**Ontwerpbesluit
van Gedeputeerde Staten van Limburg**

**Vellen houtopstand aan de noordzijde van het
huidige bedrijfsterrein VDL Nedcar ten behoeve
van de uitbreiding.**

VDL Nedcar te Sittard-Geleen

Zaaknummer: 2020-207666

Locatie te vellen houtopstanden in relatie tot de positie van de drinkwaterleiding WML (DN1000)

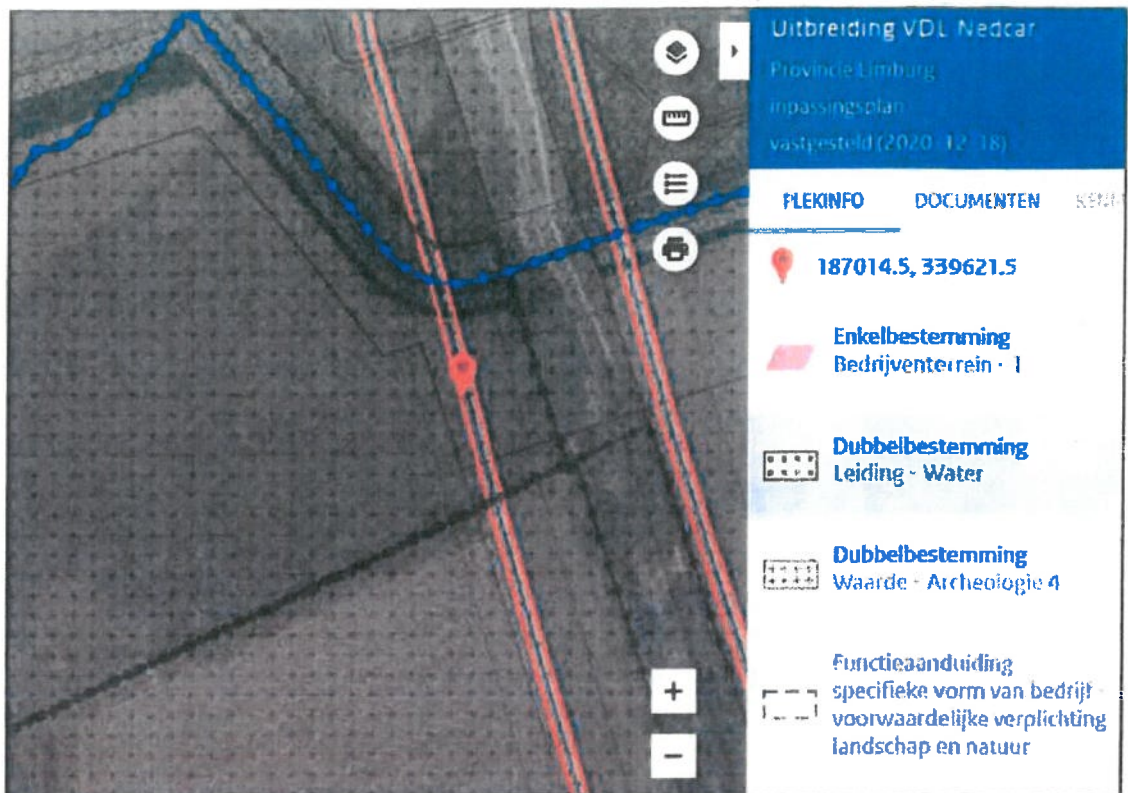
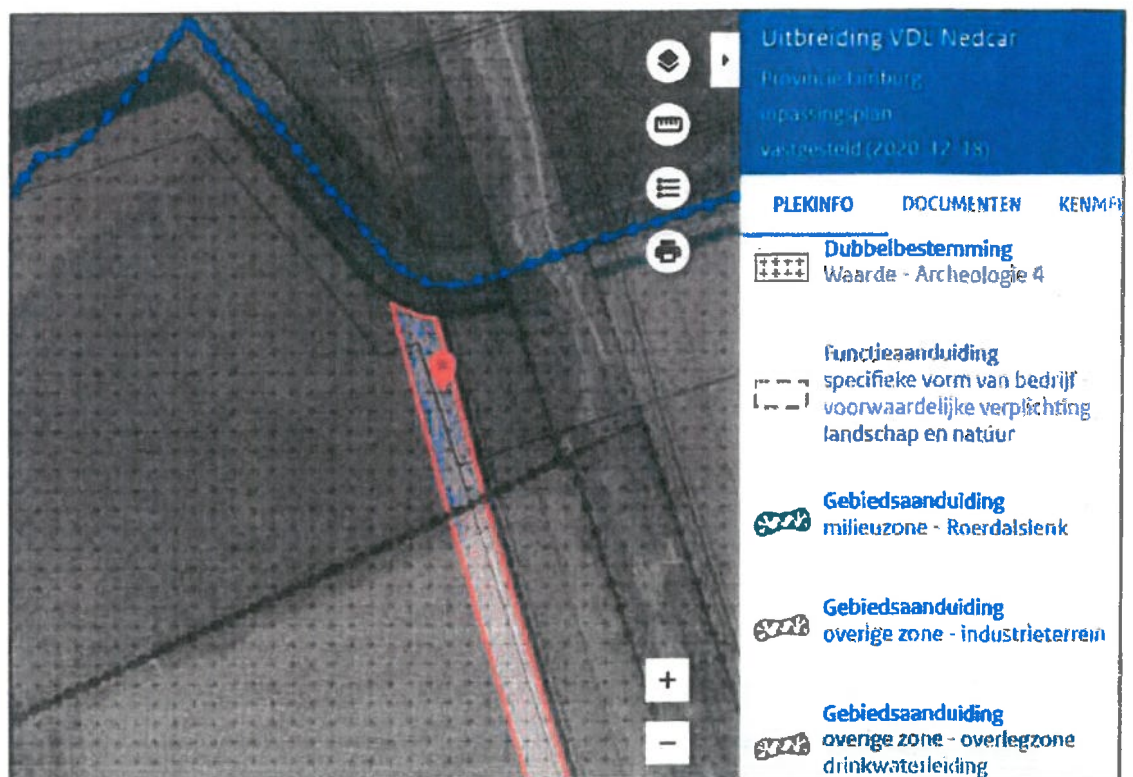
Voor de volledigheid is de locatie waar de leidingbelangen van de beheerder van de drinkwaterleidingen, in casu Waterleiding Maatschappij Limburg (WML), zijn gelegen hieronder weergegeven. Twee weergegeven fragmenten geven een gedetailleerder beeld van de te vellen houtopstanden ten opzichte van de aanwezige hoofdtransportleiding voor drinkwater (DN1000), onderscheidenlijk respectievelijk de dubbelbestemming 'Leiding – Water' en gebiedsaanduiding 'Overige zone – Overlegzone drinkwaterleiding'.

De aanvraag betreft de handelingen /werkzaamheden 'vellen van houtopstanden' (stap 1), waarbij vooralsnog geen stobben uit de grond worden verwijderd. Voornoemd blijkt onder meer uit de notitie van Volantis met kenmerk 20190128-R200-07_vellenhoutopstand_V4, de d.d. 12 februari 2021 die integraal deel uitmaakt van onderhavige besluitvorming. De handelingen/werkzaamheden 'stobben verwijderen' (stap 2), zal uiteindelijk separaat in besluitvorming worden overwogen waarbij gelijktijdig, op grond van artikel 21.3, onder a, onder 3 van het inpassingsplan de eventuele archeologische aspecten zullen worden overwogen.

Vellen van houtopstanden (stap 1) en bij separaat besluit het verwijderen van stobben (stap 2) betreffen cumulatief een activiteit die gezamenlijk valt onder een handeling/werkzaamheid die is te categoriseren als het 'rooien' (stap 1 en 2), waarbij voor onderhavig besluit het voorbehoud wordt gemaakt dat vooralsnog de stobben niet worden verwijderd. Aangezien onderhavige werkzaamheden/handelingen, te weten het 'vellen van houtopstanden' een onderdeel is van het 'rooien' oordelen wij dat op grond van artikel 18.5.1 onder c van het inpassingsplan sprake is van een vergunningplicht.

In artikel 18.5.3 van het inpassingsplan is bepaald dat een omgevingsvergunning, als bedoeld in artikel 18.5.1 van het inpassingsplan, slechts kan worden verleend indien geen onevenredige aantasting plaatsvindt van het doelmatig functioneren van de leiding en de veilige ligging van de leiding niet wordt geschaad. Hiertoe wordt schriftelijk advies ingewonnen bij de betreffende leidingbeheerder.

Op 26 februari 2021 hebben wij per e-mail van de WML een positief advies onder voorwaarden mogen ontvangen. In voornoemde e-mail was een brief van de WML bijgesloten met dagtekening 24 februari

2021 (kenmerk: RUD 2021/3966). Het advies met voorwaarden is terug te lezen in bijlage 2 bij dit besluit en moet hier als herhaald en ingelast worden beschouwd. Daarmee is in voldoende mate invulling gegeven aan de bepalingen als bedoeld in respectievelijk artikel 18.5.3 en 28.6.2 van het inpassingsplan.
